COMUNI DI NULE E BENETUTTI

[ID_VIP: 5471] procedura di valutazione d'impatto ambientale ai sensi dell'art. 23 del D.Lgs 152/2006 e ss.mm.ii. relativa al progetto di un impianto per la produzione di energia elettrica da fonte eolica denominato "Parco eolico di Nule e Benetutti" costituito da 11 aerogeneratori con potenza unitaria di 5,7 MW, per una potenza complessiva pari a 62,7 MW ed opere connesse, da realizzarsi nei comuni di Nule (SS), Benetutti (SS), Buddusò (SS) Orune (NU) e Osidda (NU).

Proponente: RWE Renewables Italia S.r.l..

Riscontro alla Richiesta integrazioni ai sensi del comma 4 dell'art. 24 del D.lgs. n. 152/2006.

Figura 1 - Inquadramento nuova posizione Stazione Elettrica di Utente

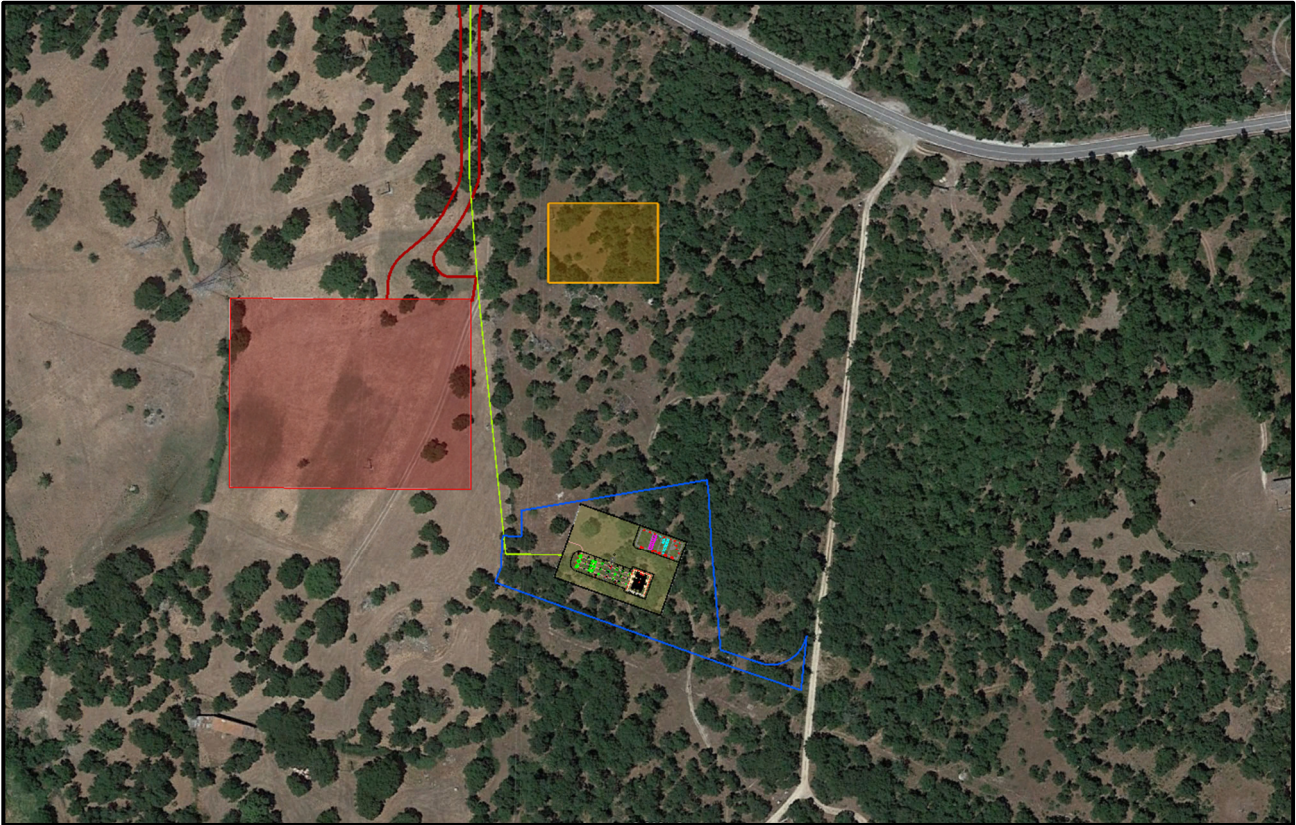
"Stazione elettrica Terna-SE Buddusò" e "Sottostazione elettrica 30/150/ kV" (cfr. anche elaborato "Planimetria Elettromeccanica SSE utente" SIA, pp.192-193): si richiede di sviluppare nell'ambito della presente procedura di VIA di progetto complessivo di fattibilità tecnico-economica dell'opera connessa relativa alla proposta di una nuova "Sottostazione di trasformazione 30/150 kV", attraverso il quale sia possibile comprenderne la reale conformazione e le relative previsioni costruttive (già raffigurata, in scala ridotta e in parte, anche negli elaborati C19023S05-PD-RT-12-01, p.7, e C19023S05-PD-PL-11-02), comprendendo nello stesso progetto la rappresentazione anche di un adeguato ambito del suo intorno territoriale ed il rapporto con le strutture previste da Terna S.p.a. (cfr., tra l'altro, il progetto relativo ID_VIP 2994, Integrazioni del 31/10/2018, Relazione Paesaggistica, elaborato REHX08010BIAM02720_REL_PAESAGGISTICA, ver.20/10/2018, tavole PV.30a, PV.30b e PV.30c. pp.450-473). Il progetto della Sottostazione deve prevedere il censimento degli elementi arborei di sughera presenti nell'area che verrebbero eradicati a seguito della sua realizzazione. Di conseguenza si produrranno fotoinserimenti della situazione post-operam comprensivi di tutte le strutture previste dal proponente e da Terna Spa (anche per conto di altri proponenti da collegarsi alla medesima Stazione - si verificherà, altresì, la compatibilità della propria proposta di SSE con quella del progetto in VIA di competenza statale ID_VIP 5476, che appare incompatibile per localizzazione con quella del presente progetto) al fine di valutarne gli impatti cumulativi;

Per quanto riguarda la posizione della stazione elettrica "Sottostazione elettrica 30/15 kV", la sua ubicazione è stata modificata al fine di evitare l'interferenza con la posizione della stazione di utenza di un altro operatore (rif. progetto in VIA di competenza statale ID_VIP 5476).

Si riporta nelle figure seguenti l'ubicazione precedente della sottostazione elettrica 30/150 kV di utente e l'ubicazione attuale, ricadenti nella medesima particella catastale n. 60 foglio 51 del comune di Buddusò.

a) Carta Ubicazione impianti presenti e/o in via di autorizzazione limitrofi (distanza minima 10km)

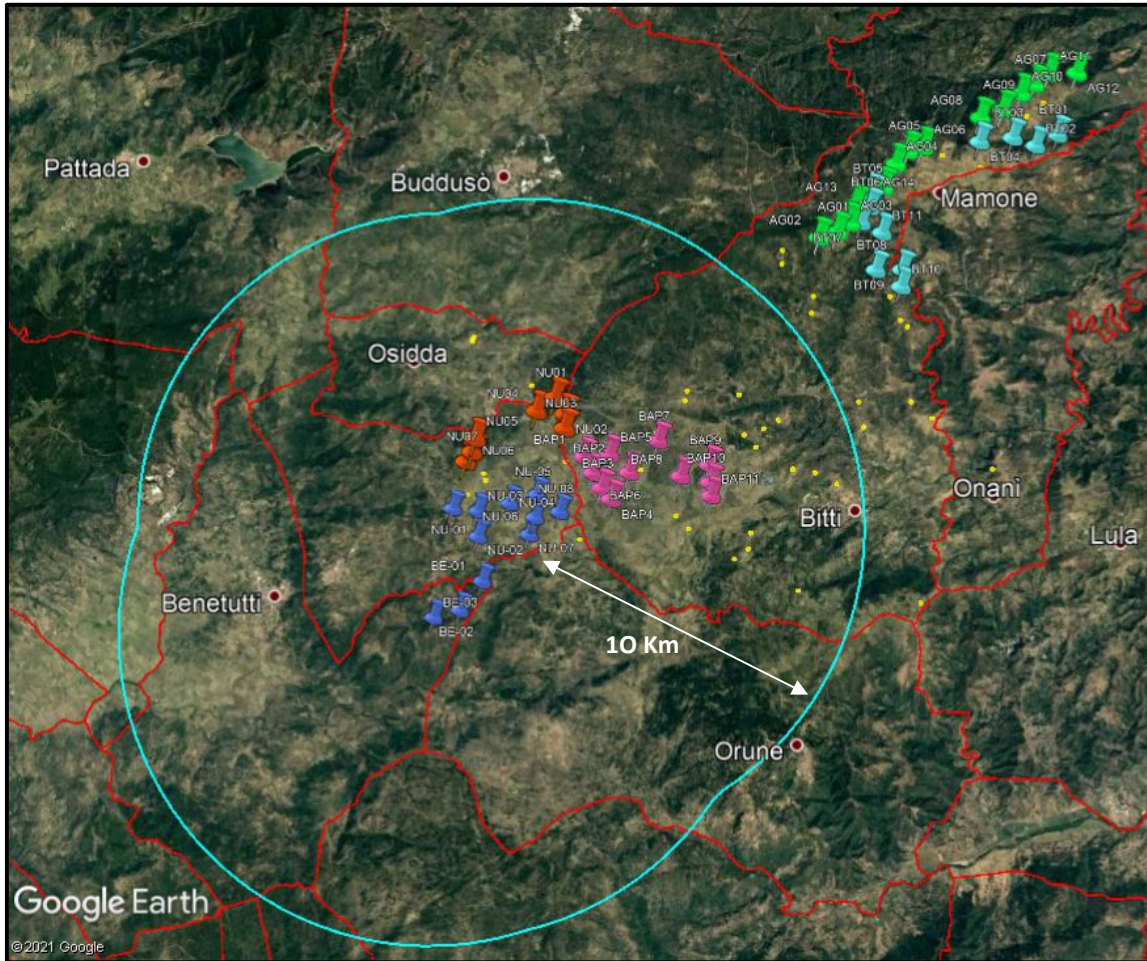
Si chiede di integrare il SIA (ed i relativi allegati documenti – in particolare l'elaborato "Carta degli impatti cumulativi" – codice C19023S05-VA-EA-06-01) Con la verifica degli impatti cumulativi del progetto presentato come derivanti dagli altri progetti analoghi in fase di valutazione VIA di competenza statale o regionale (risulta, per esempio, sulla base di quanto oggetto di pubblicazione sui siti web dedicati del MATTM e della Regione Autonoma della Sardegna che sono presenti nella medesima area le seguenti ulteriori previsioni progettuali per impianti eolici di grande taglia: Comune di Nule, Società Green Energy Sardegna 2 S.r.l. in VIA regionale – 7 aerogeneratori per un totale di 21 MW – n. reg. regionale 19/19 – probabilmente coincidente con il già considerato "impianto FRIEL", cfr. SIA, pp. 227 e ss.; Comuni di Bitti e Buddusò, WPD Piano d'Ertilia S.r.l. in VIA statale, impianto eolico "Mamone" – ID_VIP 5581; Comuni di Bitti, Onanì e Buddusò, Società Green Energy Sardegna 2 S.r.l. in VIA statale – 11 aerogeneratori per un totale di 56 MW – ID_VIP 5476; Comuni di Bitti, Osidda e Buddusò, Società Green Energy Sardegna 2 S.r.l. in VIA statale – Parco eolico "Bitti-Area PIP" – 11 aerogeneratori per un totale di 56 MW – ID_VIP 5602), nell'ambito distanziale di cui al DM 10/09/2020 (9,975 km);

- RWE Renewables S.r.l. in VIA statale "Parco eolico Nule e Benetutti" ID_VIP 5471 del 04/08/2019) in colore blu;
- i due progetti analoghi in fase di valutazione VIA di competenza statale o regionale ricadenti nell'area di impatto potenziale di 10 Km
 - ⇒ Green Energy Sardegna 2 S.r.l. in VIA statale - "Bitti-Area PIP" ID_VIP 5602 in colore fuxia;
 - ⇒ Green Energy Sardegna 2 S.r.l. in VIA regionale 19/19 in colore rosso;
- i due progetti che ricadono esternamente all'area di studio (pertanto non considerati per la elaborazione della mappa di intervisibilità):
 - ⇒ WPD Piano d'Ertilia S.r.l. in VIA "Mamone" ID_VIP 5581 in colore verde;
 - ⇒ Green Energy Sardegna 2 S.r.l. in VIA statale "Bitti-Teranass" ID_VIP 5476 in colore azzurro;

Per l'elaborazione delle mappe di intervisibilità sono stati considerati, alla luce di un approccio conservativo, anche gli impianti minieolici installati nell'area di impatto potenziale indicati con punti gialli nella figura.

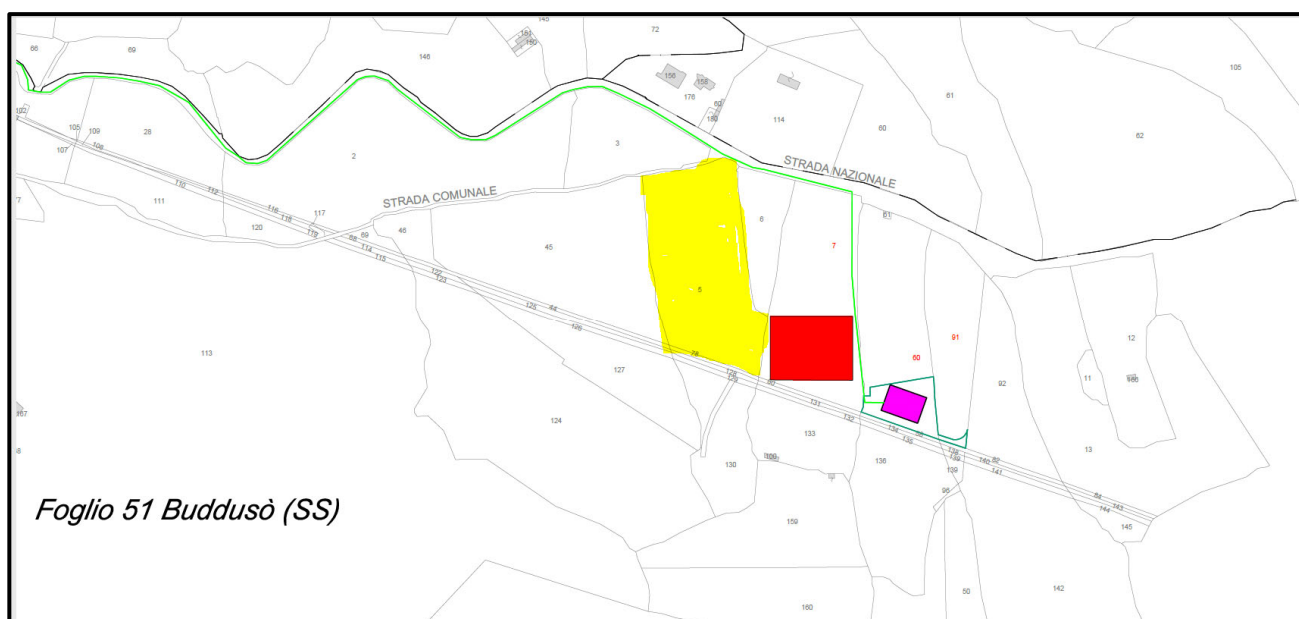
- 1) *Relativamente alle opere di mitigazione il proponente prevede: il trapianto di tutte le essenze arboree interferite e la piantumazione di un numero uguale di elementi giovani in modo da creare una zona di rinaturalizzazione e ripopolamento piuttosto ampia.*

Il trapianto e lo spostamento degli esemplari di *Quercus suber* e *Quercus pubescens* dovrà essere effettuato all'interruzione del periodo vegetativo, cioè da novembre a marzo.

La preparazione delle radici, con un accerchiamento parziale delle stesse dovrà essere effettuato almeno un anno prima del trapianto. L'accerchiamento ha lo scopo di ripartire nel tempo il traumatismo subito dall'albero.

La zolla dovrà avere un diametro superiore o uguale a 10 volte il diametro dell'albero misurato a 1 m dal suolo.

Dopo l'esecuzione del trapianto è necessario assicurare un'alimentazione continua e sufficiente di acqua per due anni e un'eventuale potatura nel caso di una ripresa stentata.

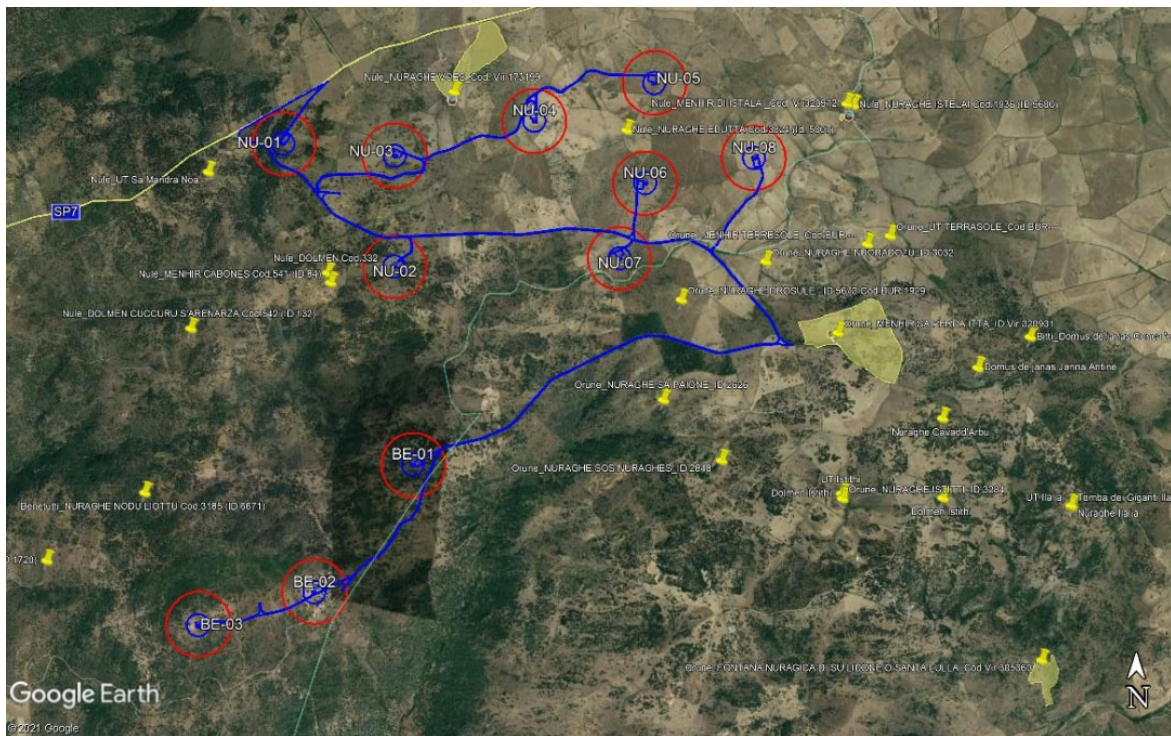
Relazione gittata massima degli elementi rotanti (elaborato C19023S05-VA-RT-12-02): lo studio deve essere condotto considerando quali recettori (cfr. paragrafo 6. Conclusioni, pp. 12-13) anche tutti i beni culturali di cui alla Parte II del D.Lgs. 42/2004 e i beni paesaggistici individuati con l'elaborato chiesto al punto 21 del presente elenco, proponendo di conseguenza eventuali soluzioni alternative di layout dell'impianto eolico proposto al fine di preservare la incondizionata tutela e conservazione in ogni tempo dei suddetti beni culturali e paesaggistici;

L'analisi sulla gittata massima degli elementi rotanti scaturisce dai potenziali rischi dovuti alla presenza di componenti di grandi dimensioni in movimento e consiste nello stimare la distanza dall'aerogeneratore all'interno della quale, in presenza di un'eventuale rottura dell'organo rotante della torre eolica, un distacco con lancio di una pala possa rappresentare un rischio. Il calcolo illustrato nell'elaborato "C19023S05-VA-RT-12-02 Relazione gittata massima degli elementi rotanti" porta ad un valore massimo di gittata pari a 232.00 m. Pertanto, la gittata massima calcolata garantisce la distanza di sicurezza sia dalle strade provinciali che statali sia da edifici presenti nell'area del parco. A tal proposito, nel considerare anche i beni culturali (architettonici e archeologici) e i beni paesaggistici tipizzati e individuati del Piano paesaggistico regionale, di seguito elencati, si riporta che in relazione agli aerogeneratori previsti l'analisi sulla gittata massima degli elementi rotanti su di essi è da considerarsi irrilevante o nulla, in quanto il valore massimo di gittata è pari a 232,00 m.

Pertanto, la distanza della gittata massima calcolata garantisce l'incolumità sia degli edifici presenti nell'area del parco eolico in progetto sia dei Beni di seguito elencati che si trovano ubicati abbondantemente oltre i 232,00 m.
